WYJAŚNIENIA TREŚCI SPECYFIKACJI ISTOTNYCH WARUNKÓW ZAMÓWIENIA - I

Zamawiający zgodnie z art. 38 ust. 1 ustawy z dnia 29 stycznia 2004 r. Prawo zamówień publicznych (t.j. Dz.U. z 2019 r., poz. 1843 ze zm.) przekazuje treść pytań wraz z odpowiedziami w celu wyjaśnienia treści specyfikacji istotnych warunków zamówienia (siwz) w postępowaniu pn.: „Budowa kompleksu boisk sportowych z tymczasowym zapleczem kontenerowym i tymczasową halą pneumatyczną wraz z niezbędną infrastrukturą techniczną na terenie działki nr 10/2 przy ul. Arkońskiej w Szczecinie”

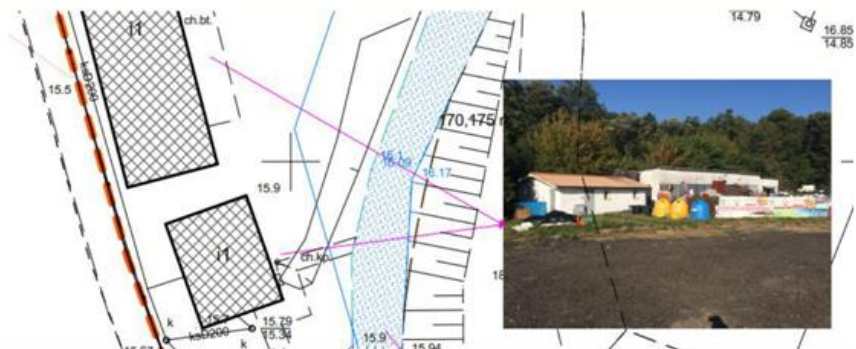
Czy budynki powyżej wskazane na planszy rozbiórek należy rozebrać ? a teren wokół nich uporządkować ? Załączona dokumentacja nie podaje rozmiarów ani ilości. W przypadku konieczności rozbiórki oraz uporządkowania terenu prosimy o doprecyzowanie zakresu i ilości.

Budynki pokazane na planszy rozbiórek (rys 1B Projekt Zagospodarowania terenu) nie podlegają rozbiórce, rozbiórce podlegają jedynie nawierzchnie.
